合肥晶合集成电路股份有限公司
晶合配套大宗气体供应系统建设项目
(氢气供应系统)

安全验收评价报告

报告修改说明

合肥晶合集成电路股份有限公司
晶合配套大宗气体供应系统建设项目（氢气供应系统）
安全设施竣工验收会专家意见

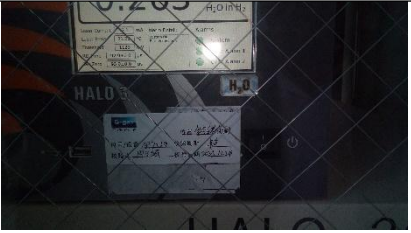
序号	现场检查发现的主要隐患问题	整改措施与建议	有关隐患问题照片	整改后照片
1	管束车棚内使用集装格氢气瓶供气设施，不在设计内容中	建议转移集装格氢气瓶供气设施，清理相关手拉拖车等工具		
2	现场灭火器材未见定检表，推车式灭火器无出厂或者维修时间	应建立灭火器材检查记录，核实推车式灭火器出厂或者维修时间		
3	管束车棚多只火灾火焰探测器、可燃气体检测仪、监控设施等外壳接地不符合规范要求	现场多只火灾火焰探测器、可燃气体检测仪、监控设施外壳应独立和接地系统连接接地线		
4	室外停用的管道阀门控制设施无标识	车间外停用设施应醒目设置“停用”标识

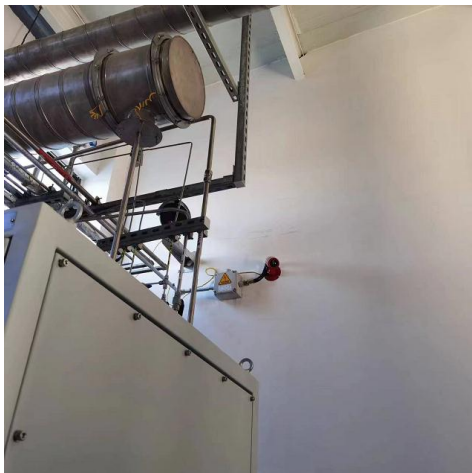
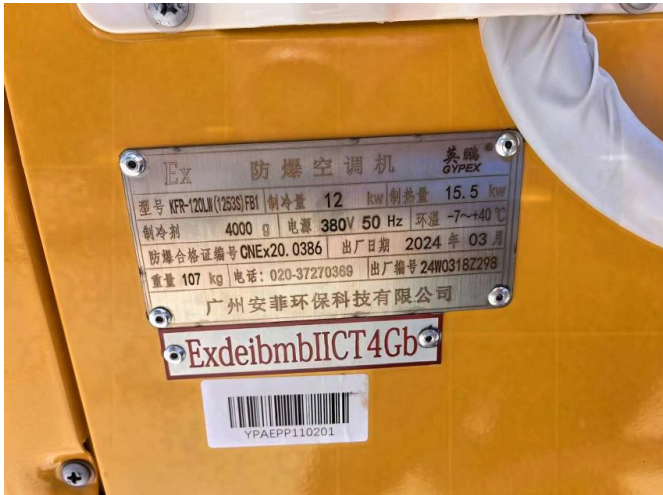
7	CQC 间有办公桌椅、视频监控显示器；	CQC 间的办公桌椅、视频监控显示器已拆除 
8	氢气过滤间防静电措施不完善。	氢气过滤间已完善静电跨接

9	氢气过滤间未设置火焰探测	氢气过滤间已设置火焰检测 																														
10	复核氢气站房防爆空调防爆等级	供氢站防爆空调防爆等级已更换为符合要求的空调机
